# 切通公園再整備計画

## ～第2回意見交換会ニュースレター～

### 第2回意見交換会を令和5年10月10日(火)に開催しました。

### 計画案

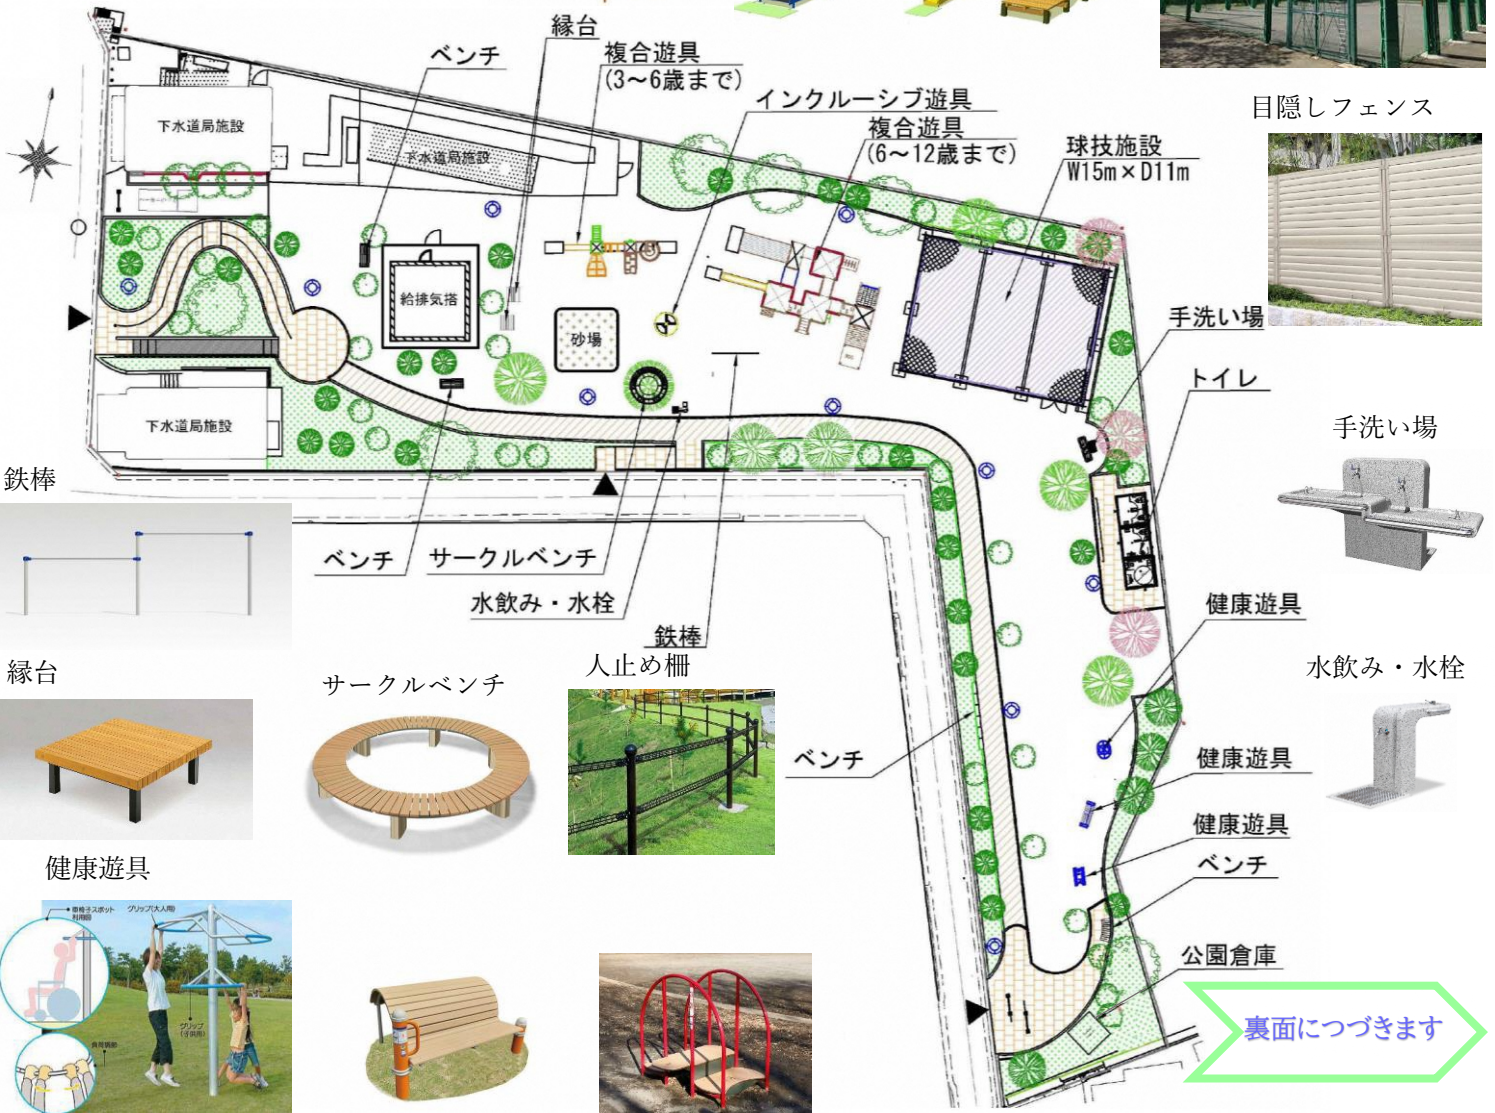
- プランについて
  - ・トイレの位置について再度検討してほしい。
  - ・園路があると広場が狭くなり、ベビーカーや車椅子などが逆に通りにくくなるので、ない方がよい。(少しでも段差があると邪魔なので)
  - ・球技施設、複合遊具、砂場、鉄棒など公園が窮屈に感じる。
  - ・土の広場を造ってほしい。
- 樹木について
  - ・三町会でお花見をするので、サクラや緑をもっと多くしてほしい。
  - ・木を多くして欲しい。伐採する樹木が多いので、大きな木を残してほしい。
  - ・落ち葉で近隣家屋に影響が出ているので、伐採等検討してほしい。
- 遊具について
  - ・小さい子達も走り廻れるスペースが多い方がよい。
  - ・複合遊具の大きさを再検討した方がよい。
  - ・健康遊具は、ぶら下がる、腕立て伏せ、腹筋背筋を鍛えるものなどがあればよい。
- ボール遊び場について
  - ・子供がいるのでバスケットゴールが欲しいです。柵はなるべく高い方が助かります。
  - ・花見やラジオ体操のスペースを減らしてまで球技施設は必要なのか。
- その他
  - ・かまどベンチ等防災の対策はあるのか。
  - ・水飲みに関しては、普通の蛇口も欲しいです。子供会などで公園を使う時、ホースが繋がると助かります。

いただいたご意見・ご要望を基に最終計画案を作成し、第 3 回意見交換会を開催させていただく予定です。
